女川原子力発電所第2号機 工事計画審査資料	
資料番号	02-補-E-19-0600-40-1_改0
提出年月日	2021年3月25日

補足-600-40-1 機器・配管系の設備の既工認からの構造変更
について

残留熱除去系熱交換器

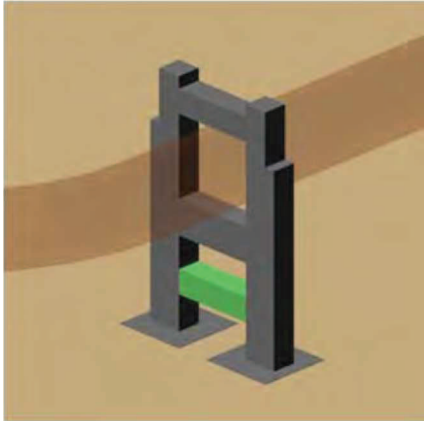
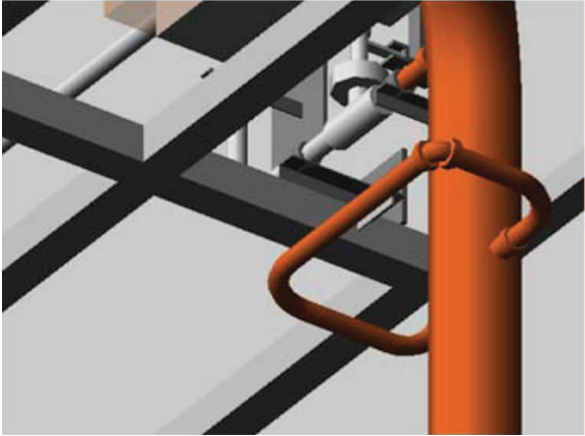
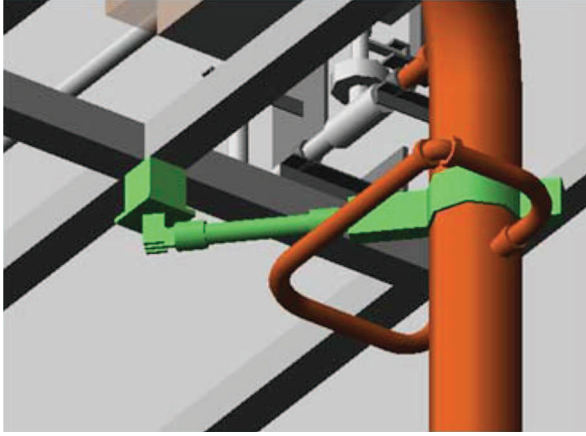
変 更 前	変 更 後	備 考
 <p>SS400 基礎ボルト</p>	 <p>SNB7</p>	<p>耐震補強を目的とした、基礎ボルト材質のSS400 から SNB7 への変更。</p>

原子炉格納容器調気系配管

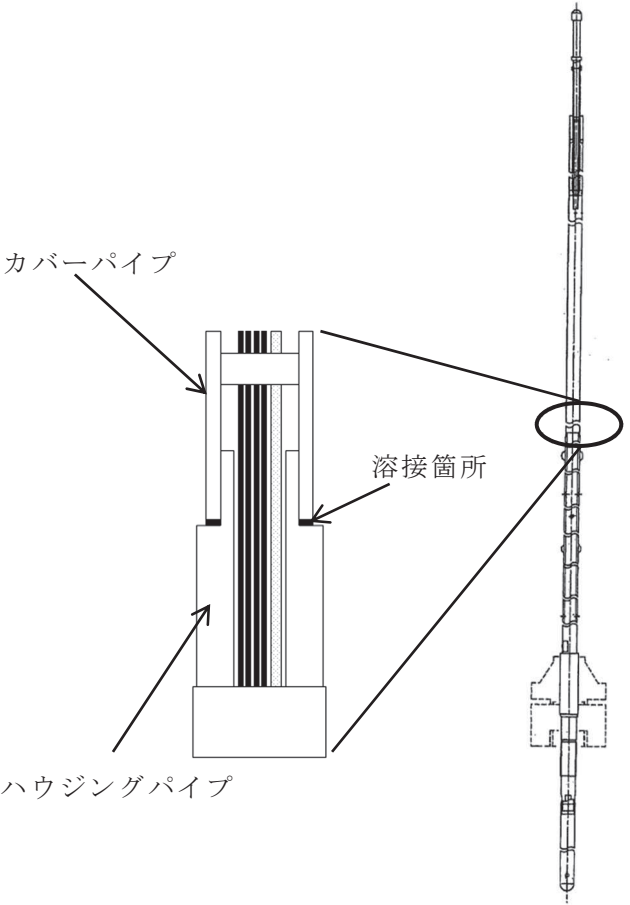
変更前	変更後	備考
 <p>600A STD (9.5mm) SM41</p>	 <p>600A Sch.80 SM400へ変更</p>	<p>耐震補強を目的とした、配管本体の一部肉厚変更のための取替。</p>

残留熱除去系配管

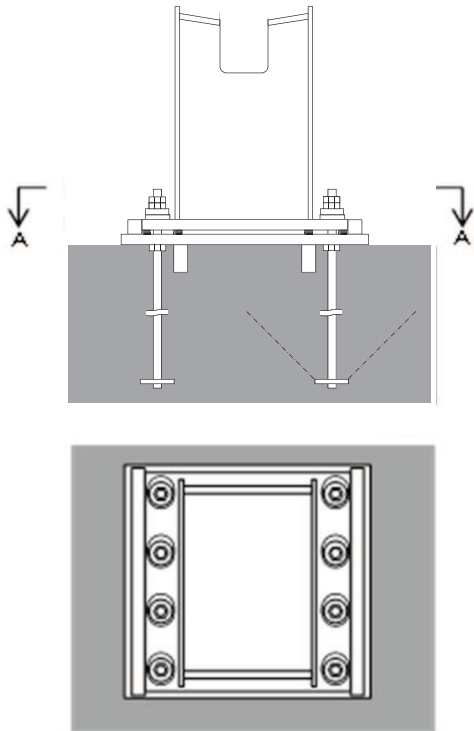
変 更 前	変 更 後	備 考
 <p data-bbox="450 786 665 818">サポート強化前</p>	 <p data-bbox="1218 786 1433 818">サポート強化後</p>	<p data-bbox="1727 320 2027 560">耐震補強を目的とした、サポートの追設・強化。 (配管本体の変更はなし)</p> <p data-bbox="1727 632 2033 663">* 配管の耐震補強の例</p>
 <p data-bbox="360 1361 757 1393">ロッドレストレイント追加前</p>	 <p data-bbox="1128 1361 1525 1393">ロッドレストレイント追加後</p>

出力領域モニタ

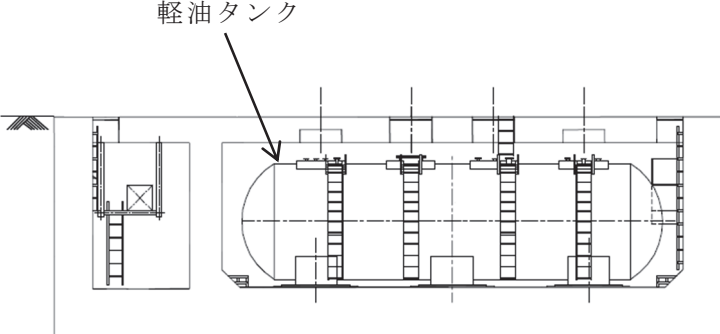
変更前	変更後	備考
 <p>カバーパイプ</p> <p>ハウジングパイプ</p> <p>溶接箇所</p>	 <p>カバーパイプ</p> <p>アダプタ</p> <p>ハウジングパイプ</p> <p>溶接箇所</p>	<p>耐震補強を目的とした、溶接部の構造変更及び位置の変更。 (アダプタを組み込むことで継手効率を向上)</p>

ボックスサポート

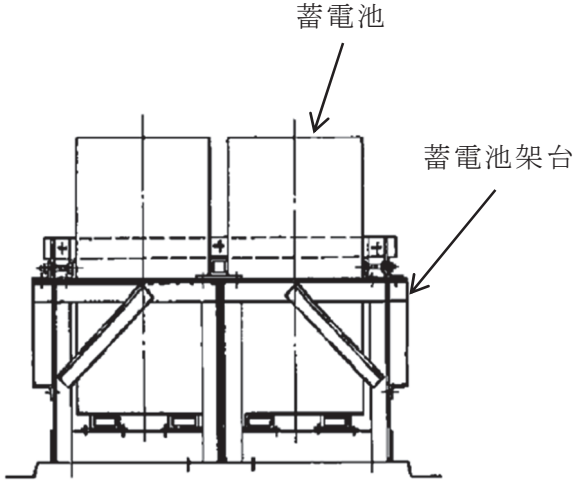
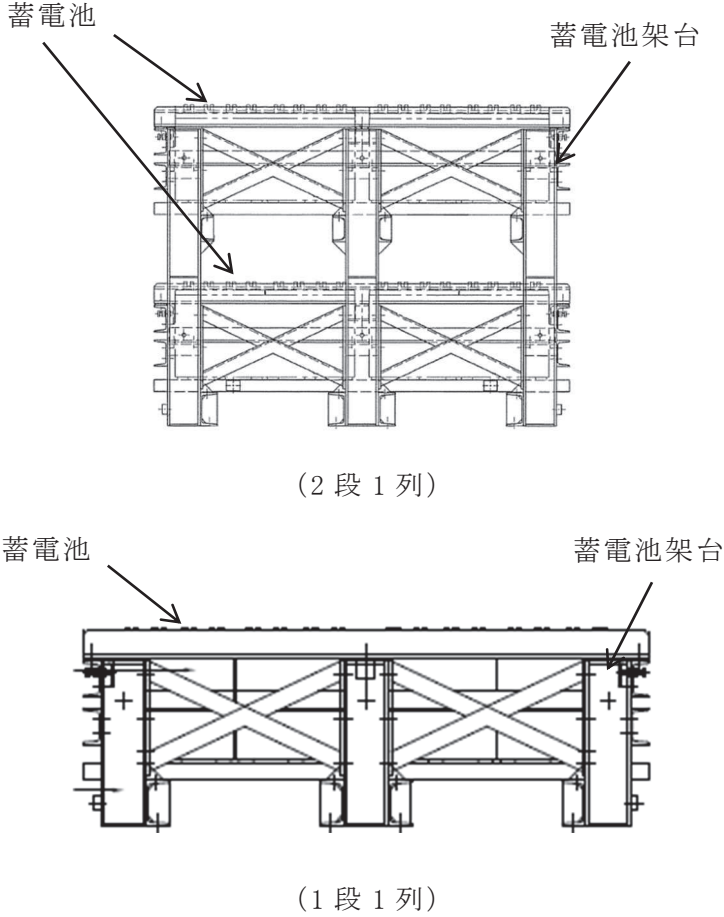
変 更 前	変 更 後	備 考
 <p style="text-align: center;">A - A 断面</p>		<p>耐震補強を目的とした、支持構造物の追設。</p> <p>(詳細は「補足-600-11 サプレッションチェーンバの耐震評価における内部水質量の考え方の変更等についての補足説明資料」参照)</p>

軽油タンク

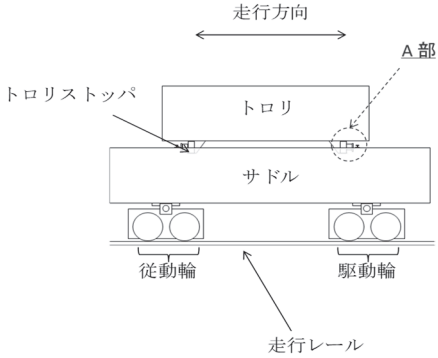
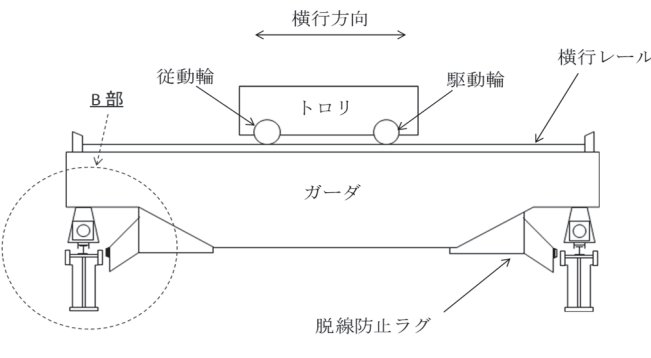
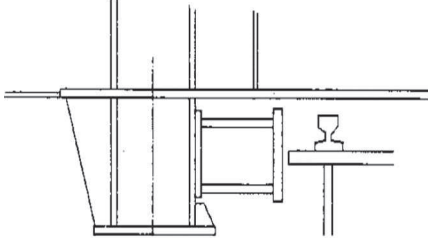
変 更 前	変 更 後	備 考
 <p>軽油タンク</p>	 <p>軽油タンク</p>	<p>飛来物対策として、軽油タンクの地下貯蔵式への構造変更。</p>

125V 蓄電池 2A 及び 2B

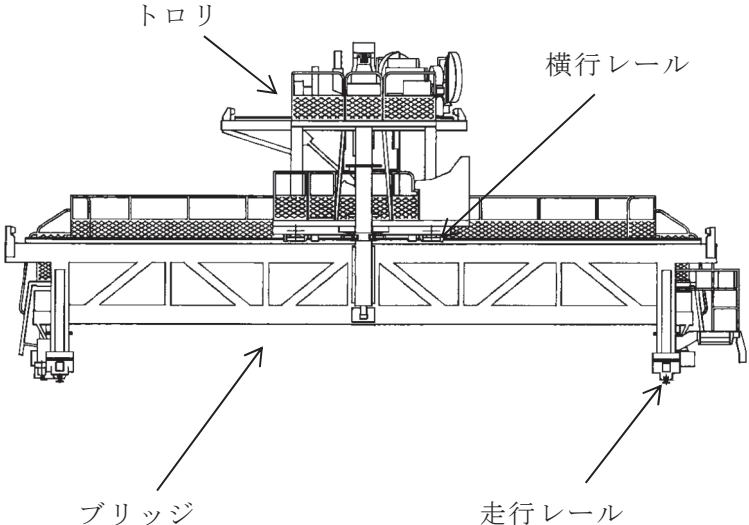
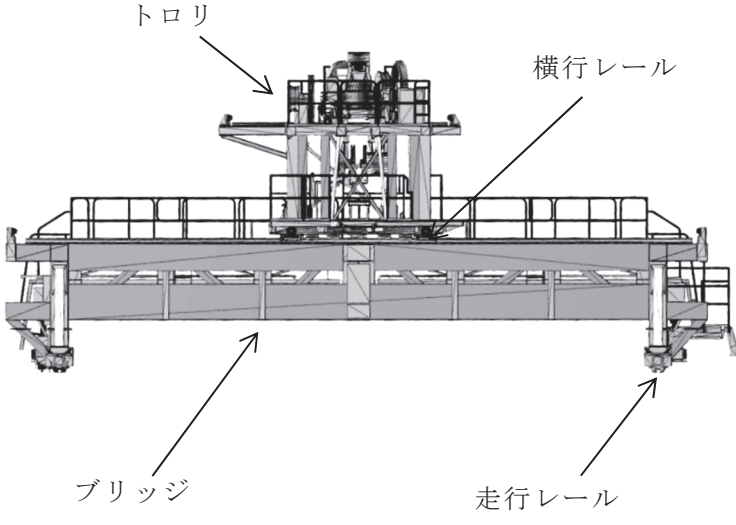
変 更 前	変 更 後	備 考
		<p>蓄電池の形式変更に伴う蓄電池架台の変更。 (密閉形クラッド式据置蓄電池→制御弁式据置鉛蓄電池)</p>

原子炉建屋クレーン

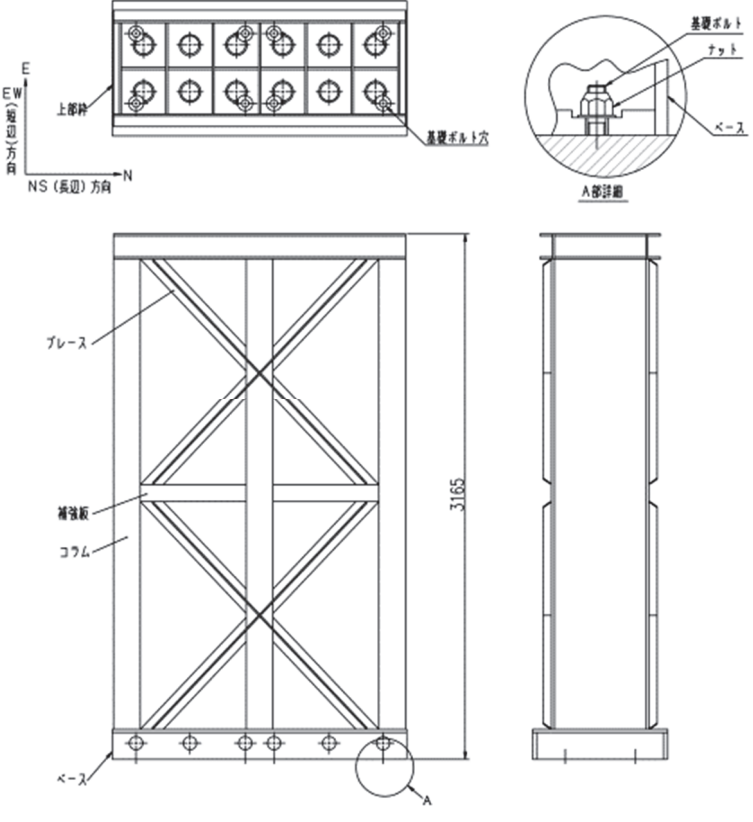
変更前	変更後	備考
 <p>走行方向</p> <p>トロリストoppa</p> <p>トロリ</p> <p>A部</p> <p>サドル</p> <p>駆動輪</p> <p>従動輪</p> <p>走行レール</p>	 <p>横行方向</p> <p>従動輪</p> <p>トロリ</p> <p>駆動輪</p> <p>横行レール</p> <p>B部</p> <p>ガーダ</p> <p>脱線防止ラグ</p>	<p>耐震補強を目的とした、トロリストoppaと本体ガーダ脱線防止ラグの構造変更。</p>
 <p>(A部) トロリストoppa変更前</p>  <p>(B部) 脱線防止ラグ変更前</p>	 <p>トロリストoppa 当り面の延長</p> <p>(A部) トロリストoppa変更後</p>  <p>ラグの一部を撤去</p> <p>(B部) 脱線防止ラグ変更後</p>
